**Forum mondial de l'harmonisation
des Règlements concernant les véhicules****185^e session**

**Accord de 1958 : Examen de projets d'amendements
à des Règlements ONU existants, soumis par le GRE****Proposition de série 02 d'amendements au Règlement ONU
n° 86 (Dispositifs d'éclairage et de signalisation lumineuse
des véhicules agricoles ou forestiers)****Communication du Groupe de travail de l'éclairage
et de la signalisation lumineuse***

Surface de référence normalisée

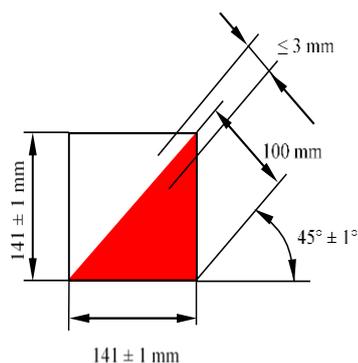
« 1.1. Les bandeaux de signalisation doivent avoir les dimensions suivantes :

Des différences par rapport aux dimensions indiquées sont autorisées, à condition que :

- a) La surface visible de chaque bandeau soit au moins égale à 4 zones de référence normalisées ; et
- b) Chaque bandeau équivalle au moins à 3 zones de référence normalisées entières.

Si la structure, la conception ou l'utilisation du véhicule rend impossible le respect de cette prescription, chaque bandeau peut être scindé en deux parties à condition que chacune des 2 comprenne au moins 2 zones de référence normalisées entières. ».
